Adeguamento e messa in sicurezza della S.S.131

Risoluzione dei nodi critici - 2° stralcio dal km 108+300 al km 158+000

PROGETTO ESECUTIVO

RELAZIONE ILLUSTRATIVA DELLE VARIANTI AL PD APPROVATO DAL CIPE - ALLEGATO

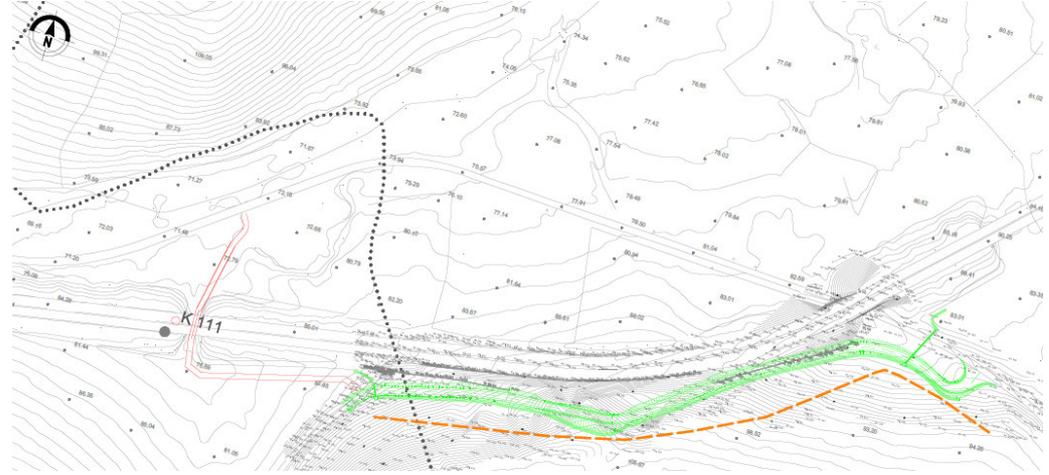
Denominazione intervento	S01 - Risoluzione Accesso - C. N. al KM 111+160
Tipologia intervento	Risoluzione accessi. L'intervento ha la finalità di riconnettere alla viabilità esistente il privato interessato in conseguenza della chiusura dell'accesso diretto sulla SS131 codifica SS1 B
Confronto planimetrico PD CIPE in rosso – PE in verde	
Descrizione PD CIPE	Il progetto prevede l'uso della viabilità esistente per risolvere la chiusura dell'accesso diretto alla SS131 codificato come "SS1B"
Descrizione PE	Il progetto prevede la chiusura dell'accesso sulla carreggiata nord e la realizzazione di una viabilità di interpodereale, in affiancamento alla sede della S.S. 131, che si innesta sulla limitrofa viabilità comunale, coincidente con il vecchio tracciato della Via Nazionale S.S. 131 di Carlo Felice nel tratto Bauladu – Paulilatino
Motivazione della modifica	<p>Riscontro alla prescrizione 1.1.8.2 a) della Delibera CIPE n.108/2015 che cita:</p> <p><i>"in relazione alla viabilità di accesso al sito di deposito al km 111, deve essere prodotta adeguata documentazione attestante le lavorazioni da eseguire, lo stato attuale e quello di progetto e le verifiche idrauliche dell'affluente minore del rio Riu Pizziu in prossimità dell'attraversamento della SS 131 al fine di evidenziare le interferenze tra le aree di esondazione del rio e la strada di accesso all'area di deposito e predisporre idonei accorgimenti per la sicurezza degli operatori. In riferimento al sito di deposito è necessario valutare eventuali effetti dell'attività/ opere da realizzare sul deflusso delle acque, garantire il rispetto delle prescrizioni e distanze previste nel regio decreto 523/1904 e che tali attività non possano esser causa di fenomeni di dissesto in presenza di eventi di piena del Riu Pizziu;"</i></p> <p>Di seguito si rappresenta uno stralcio della corografia di PD CIPE che evidenzia nel cerchio rosso l'interferenza della viabilità di progetto con il reticolo idrografico sopra richiamato.</p>

Al fine di risolvere l'interferenza, il progetto esecutivo ha previsto di non utilizzare la cava ivi collocata al km 111 per il conferimento del materiale, in quanto gli ulteriori siti di conferimento identificati nel PUT sono risultati sufficienti a garantire il pieno soddisfacimento dei fabbisogni; pertanto, il collegamento sottopassante la statale e interferente con l'area di esondazione dell'affluente del Riu Pizzù non aveva più ragion d'essere. Permane però la necessità di garantire il collegamento della singola proprietà ivi presente con la viabilità ordinaria: l'obiettivo è stato raggiunto con la realizzazione di una nuova viabilità a destinazione particolare dedicata a detta pertinenza, caratterizzata da una piattaforma stradale di larghezza complessiva pari a 4 m, in fregio all'asse della SS131, che non comporta interferenze né con il Riu Pizzù, né con il suo affluente minore.

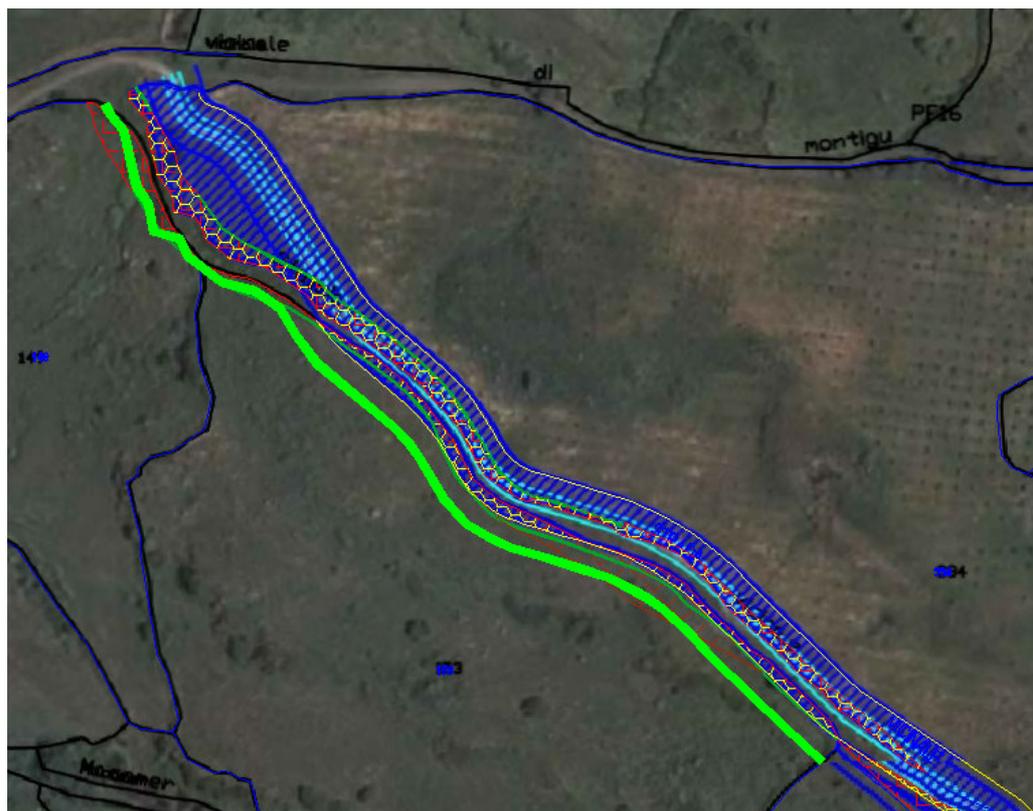
Denominazione intervento	S02 - Risoluzione Accesso - C. N. al KM 115+205
Tipologia intervento	Risoluzione Accessi
Confronto planimetrico PD CIPE in rosso – PE in verde	
Descrizione PD CIPE	Risoluzione accessi prevedeva adeguamento e utilizzo di viabilità esistente di competenza comunale
Descrizione PE	Risoluzione accessi tramite realizzazione di attraversamento idraulico ad uso del privato
Motivazione della modifica	Nota comune di Paulilatino prot. ANAS n.179303 del 29.03.2019 e nota Sig. Urru prot. 660 30 del 5.02.2019 riscontrate dalla nota ANAS prot. nella cartella riscontrata con nota ANAS prot. 195393 del 4.04.2019
Confronto rispetto alle fasce di rispetto art.16 CdS	<p>La variante si colloca all'interno delle fasce di rispetto del progetto definitivo e della viabilità esistente. Pertanto, non assume carattere di variante localizzativa.</p> 
Nuove interferenze con vincoli	L'opera in progetto è semplicemente un ridimensionamento sostanziale di quanto già previsto dal PD, limitando la sua estensione al solo attraversamento del corso fluviale. Sono state condotte tutte le necessarie verifiche di compatibilità idraulica riportate

<p>nella documentazione di progetto (El. T00ID00IDRRE02, T00ID03IDRDI01-DI02). Non si riscontrano pertanto interferenze con ulteriori vincoli.</p> <p>Per quanto concerne gli aspetti ambientali la relazione di V.Inc.A. (El. T00IA00GENRE06) evidenzia la non sussistenza di effetti in termini di sottrazioni e compromissioni di habitat.</p>
Procedure	<p><u>ART169 – la variante non assume rilievo localizzativo ne presenta modifiche sostanziali</u></p> <p>La viabilità in progetto risulta classificabile da DM 05-11-2001 come “a destinazione particolare” e pertanto non rientra tra gli interventi da assoggettare ad autorizzazione ambientale ministeriale.</p>
Rumore	<p>La componente rumore risulta non sostanziale, in quanto la viabilità asserva una sola abitazione privata, con un traffico atteso limitato all'ingresso/egresso dalla stessa.</p>
Atmosfera	<p>Ininfluyente in relazione al traffico atteso</p>

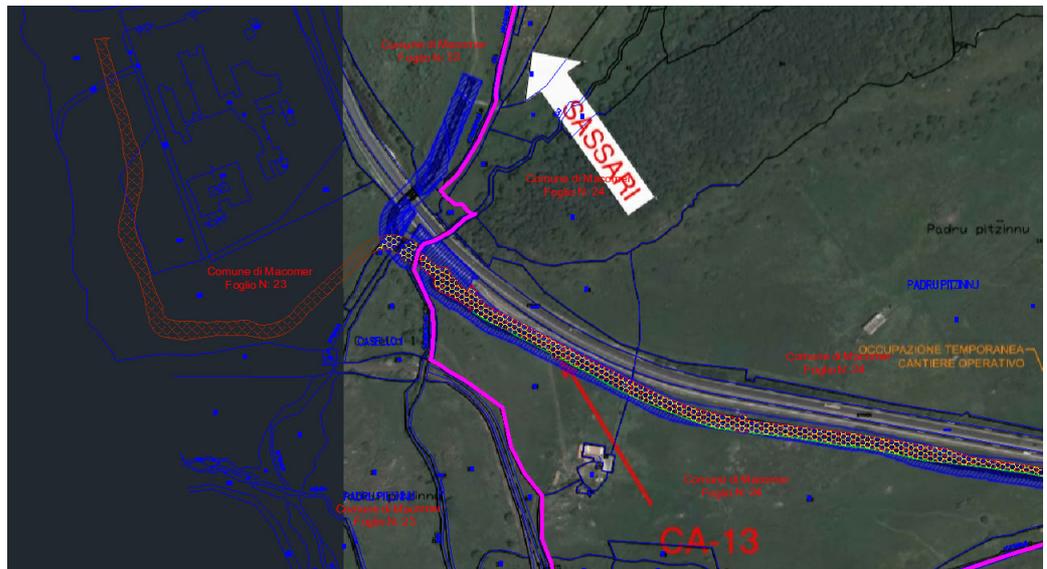
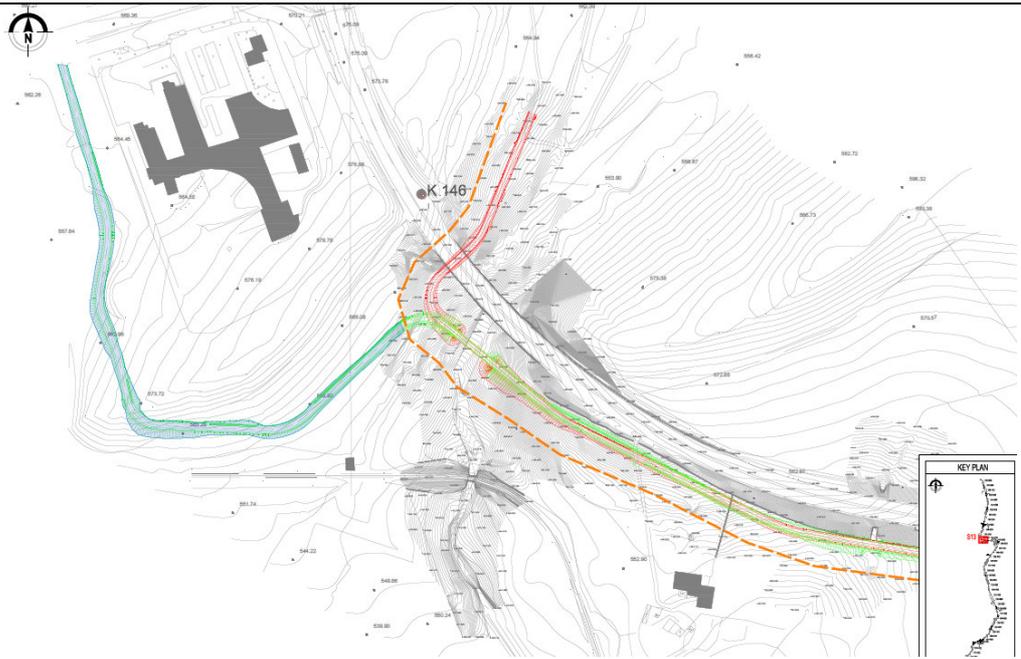
Denominazione intervento	S04 - Risoluzione Accesso - C. N. al KM 123
Tipologia intervento	Risoluzione Accessi
Confronto planimetrico PD CIPE in rosso – PE in verde	
Descrizione PD CIPE	Risoluzione accessi tramite la realizzazione di un tratto di complanare e l'adeguamento della viabilità esistente
Descrizione PE	Risoluzione accessi tramite la realizzazione di un tratto di complanare
Motivazione della modifica	Riscontro alla prescrizione 1.5.2.e della Delibera CIPE n.108/2015 che cita: <i>«per evitare le serie di interferenze tra l'adeguamento della strada secondaria adiacente al complesso archeologico del nuraghe Losa e la funzionalità della struttura di servizio, e per escludere eventuali rischi derivanti dalla presenza del probabile pozzo sacro nuragico (Putzu 'e Losa), si richiede la sostituzione dell'intervento previsto con la prosecuzione della complanare rettilinea in progetto, adiacente al margine occidentale della SS 131 proveniente dallo svincolo di Abbasanta - Santulussurgiu, fino all'innesto con la rampa dello svincolo della SS 131 DCN (vecchia SS 131 "ottocentesca")»</i>

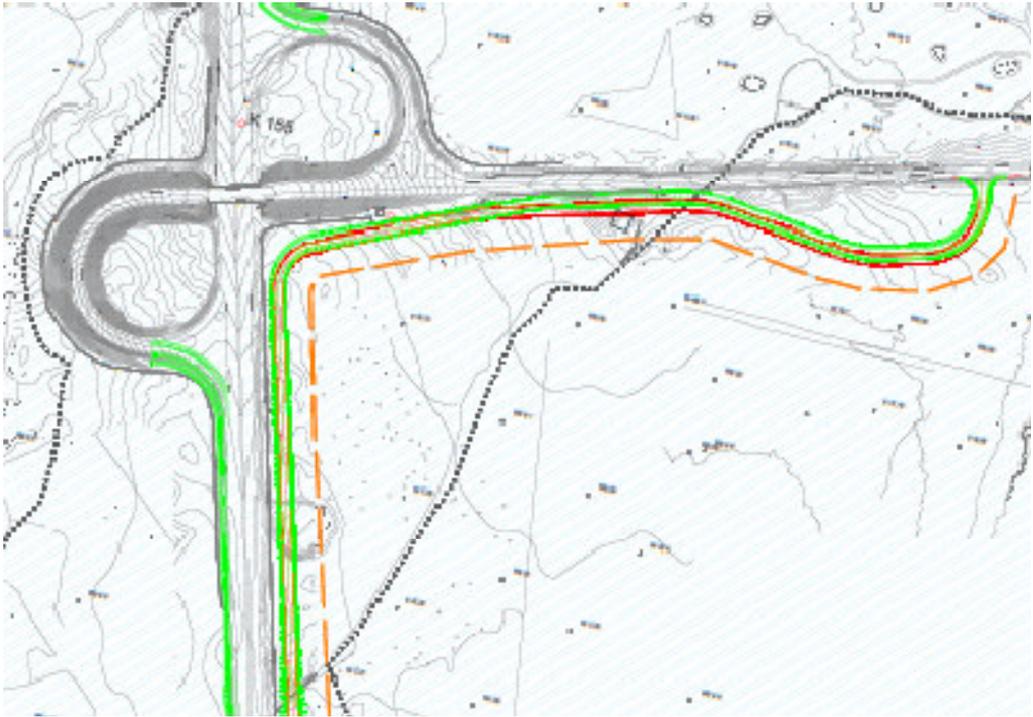
Denominazione intervento	S10 - Risoluzione Accesso - C. S. Al km 140+490
Tipologia intervento	Risoluzione Accessi
Confronto planimetrico PD CIPE in rosso – PE in verde	
Descrizione PD CIPE	Risoluzione accessi realizzazione di un tratto di complanare e utilizzo di viabilità esistente da adeguare
Descrizione PE	Risoluzione accessi realizzazione di un tratto di complanare
Motivazione della modifica	Vicinanza con traliccio (<15 m) segnalata da Terna "201211_TERNA_nota riscontro del 11-12-2020"
Confronto rispetto alle fasce di rispetto art.16 CdS	<p>La variante si colloca all'interno delle fasce di rispetto del progetto definitivo e della viabilità esistente. Pertanto, non assume carattere di variante localizzativa.</p>

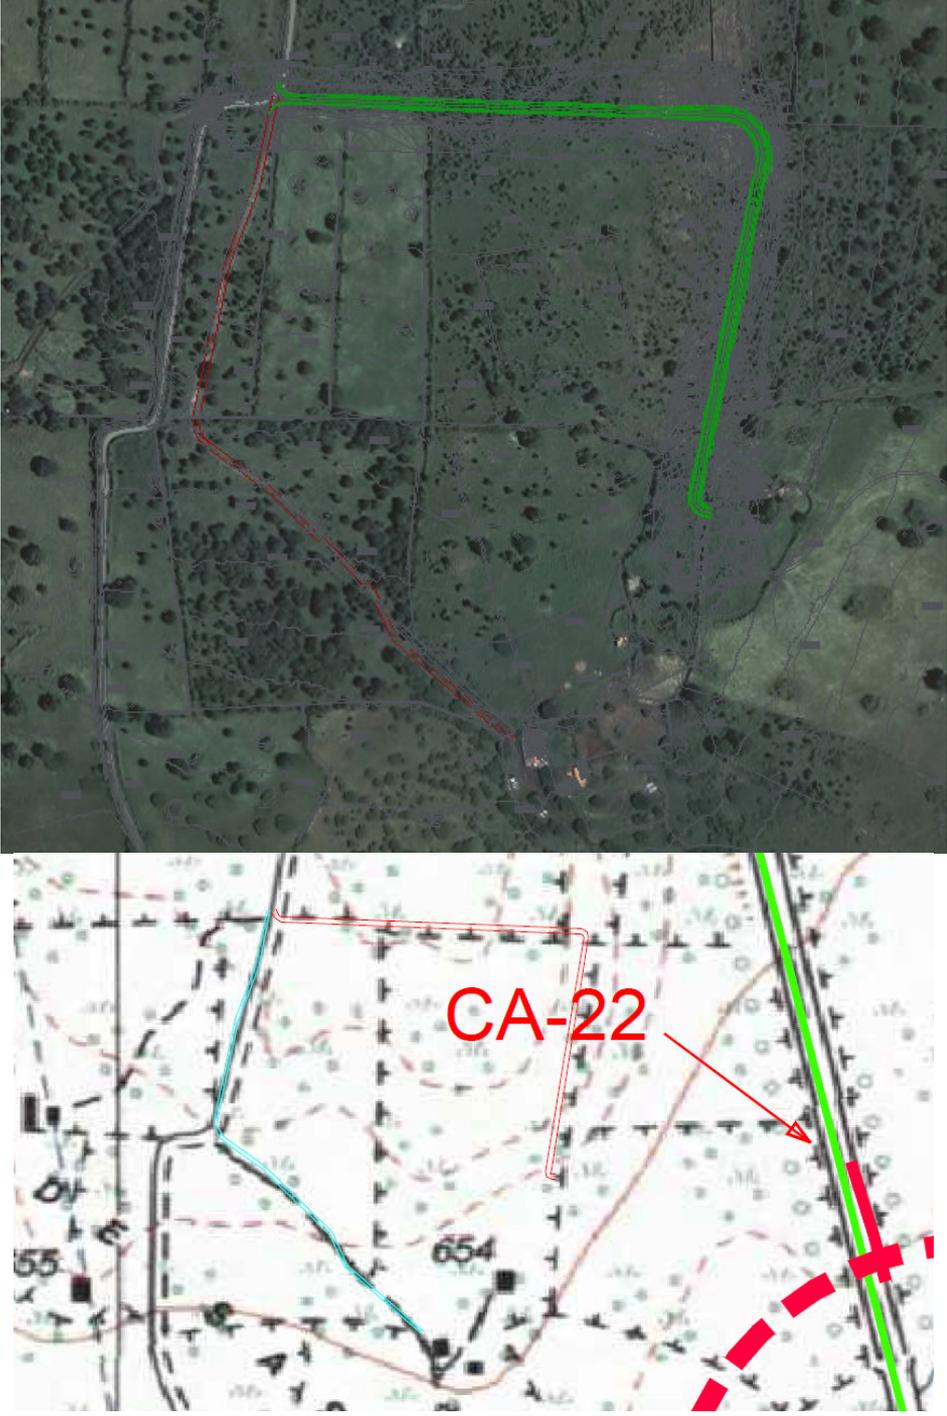
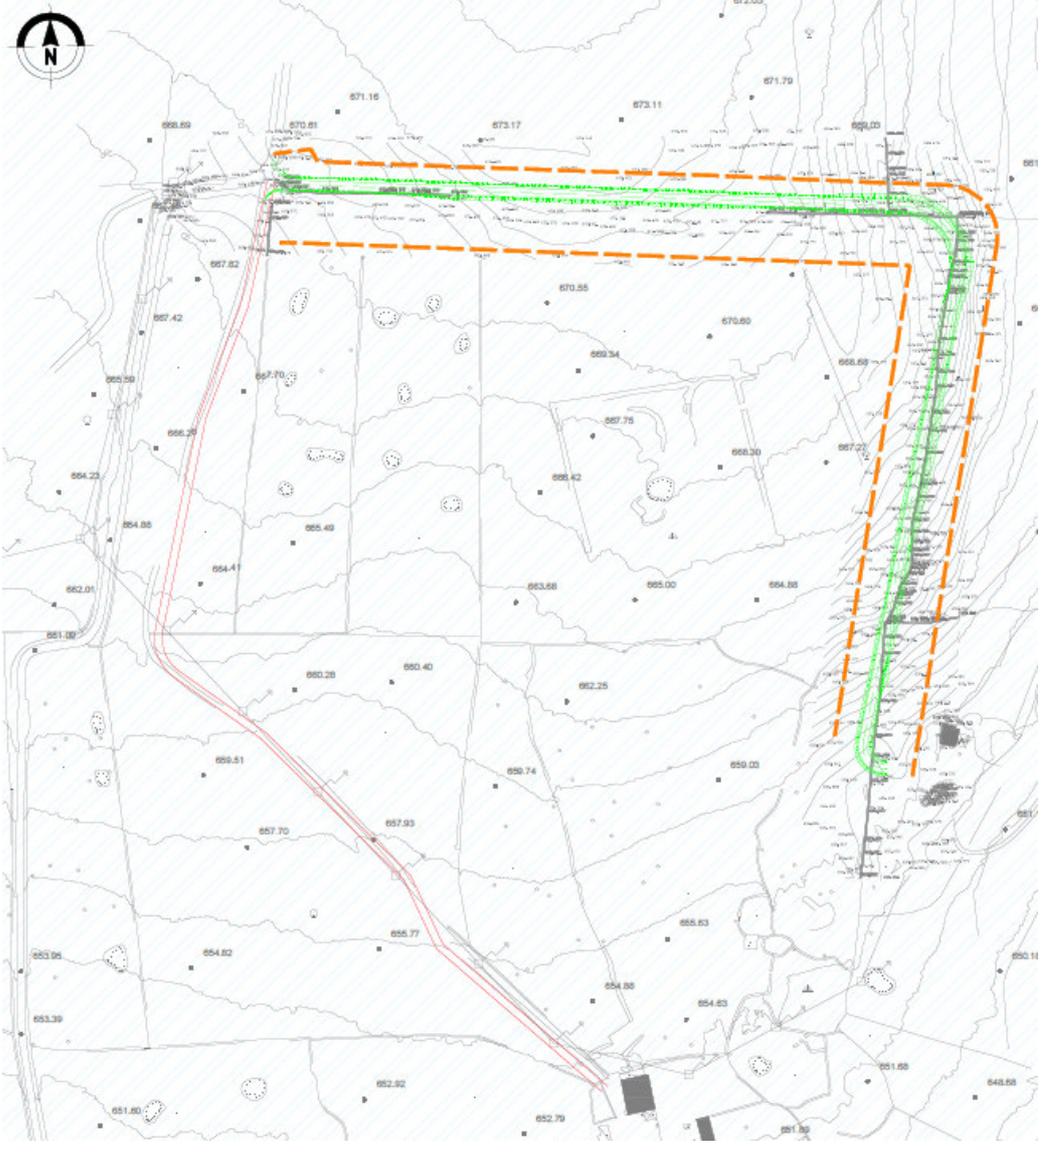
Denominazione intervento	S13 - Risoluzione Accessi C. N. E C.S. DAL KM 144+760 AL KM 145+950
Tipologia intervento	Risoluzione Accessi
Confronto planimetrico PD CIPE in rosso – PE in verde	
Descrizione PD CIPE	Risoluzione accessi tramite realizzazione di un tratto di complanare
Descrizione PE	Risoluzione accessi tramite realizzazione di un tratto di complanare
Motivazione della modifica	Riscontro alla prescrizione 1.5.1 della Delibera CIPE: hanno avuto luogo indagini archeologiche preventive condotte dal personale tecnico scientifico della Soprintendenza Archeologica, belle arti e paesaggio per le provincie di Sassari e Nuoro grazie alle quale è stata rinvenuta una tomba di giganti, precedentemente non conosciuta, direttamente interferente con il tratto terminale del tracciato previsto in sede di progettazione definitiva (si veda parere MIBACT n. 610-P del 18/01/2021). Pertanto, è stata proposta una variante che garantisse il collegamento della nuova infrastruttura in progetto con la viabilità ordinaria ed al contempo la non interferenza con il ritrovamento archeologico.

Confronto rispetto alle fasce di rispetto art.16 CdS	La variante si colloca al di fuori delle fasce di rispetto di progetto. Rappresenta pertanto una variante localizzativa.

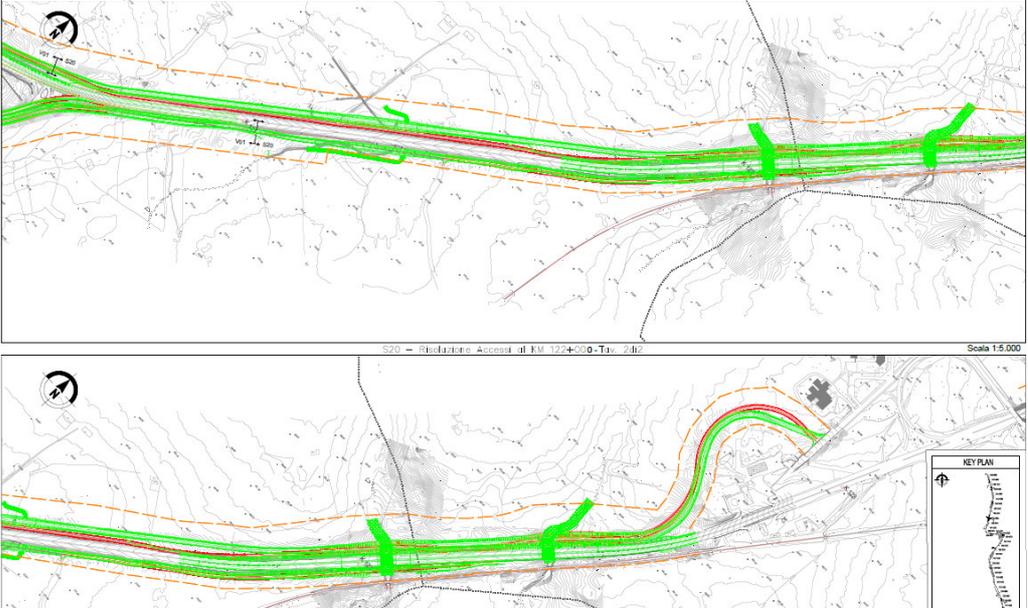
Denominazione intervento	S17 - Risoluzione Accessi C. N. e C. S. DAL KM 151+850 AL KM 154+950
Tipologia intervento	Risoluzione Accessi
Confronto planimetrico PD CIPE in rosso – PE in verde	 <p data-bbox="563 853 1262 880"><i>Tratto terminale intervento in corrispondenza dell'innesto con S.P.17</i></p>  <p data-bbox="507 1464 1318 1491"><i>Tratto iniziale dell'intervento in corrispondenza dello Svincolo di Campeda (V11)</i></p>
Descrizione PD CIPE	Risoluzione accessi tramite realizzazione di un tratto di complanare
Descrizione PE	Risoluzione accessi tramite realizzazione di un tratto di complanare
Motivazione della modifica	<p><i>Tratto terminale</i> - Riscontro alla prescrizione 1.5.1 della Delibera CIPE: hanno avuto luogo indagini archeologiche preventive condotte dal personale tecnico scientifico della Soprintendenza Archeologica, belle arti e paesaggio per le provincie di Sassari e Nuoro grazie alle quale è stata evidenziata la presenza di un tratto di viabilità romana della lunghezza di circa 250 m e di una struttura di difficile interpretazione e inquadramento cronologico, direttamente interferente con il tratto terminale del tracciato previsto in sede di progettazione definitiva (si veda parere MIBACT n. 610-P del 18/01/2021). Pertanto, la viabilità è stata localmente allontanata il più possibile da queste emergenze, affiancandola alla SP17 e riuscendo in tal modo a garantire la non interferenza con le presenze archeologiche rinvenute. Nel dettaglio, la variante è caratterizzata da uno scostamento massimo di circa 5 metri verso la provinciale esistente, per uno sviluppo lineare di circa 100 metri.</p>

<p><i>Tratto iniziale</i> - nel corso della presente fase progettuale, in ottemperanza alla prescrizione 1.1.8 della delibera CIPE n.108/2015, sono stati approfonditi gli studi idraulici, realizzando modelli di dettaglio del corpo fluviale posto in corrispondenza dello svincolo di Campeda: gli esiti dello studio hanno richiesto una modifica del tratto iniziale dell'intervento della complanare nord, così da limitare l'impatto sul reticolo idrografico. Sulla base di detto studio e in ottemperanza alle prescrizioni nate in seno alle attività di verifica di sicurezza secondo il D.Lgs. 35/11, è stata progettata una rotonda di diametro pari a 30 m al fine di relazionare correttamente i flussi veicolari provenienti dalle corsie di ingresso/uscita dalla S.S.131 dir. Nord (Svincolo Di Campeda) e dalla complanare nord. Quest'ultima è stata avvicinata allo svincolo ottenendo il duplice beneficio di migliorare la sicurezza intrinseca dell'intersezione, passando da un innesto banalizzato ad un'intersezione a rotonda, e di ridurre notevolmente le aree impegnate dall'intervento, in particolare le aree intercluse, in ottemperanza alle prescrizioni 1.2.5.a della delibera CIPE n.108/2015.</p> <p>Sempre in corrispondenza dello svincolo di Campeda, al fine di riscontrare le istanze presentate dagli espropriati, nella fattispecie RFI, è stata apportata una rettifica della complanare sud. Tale perfezionamento ha ottenuto il duplice beneficio di garantire il riscontro dell'esigenza sopra esposta e di ridurre notevolmente le aree impegnate dall'intervento, in particolare le aree intercluse, in ottemperanza alla prescrizione 1.2.5.a della delibera CIPE n.108/2015.</p>
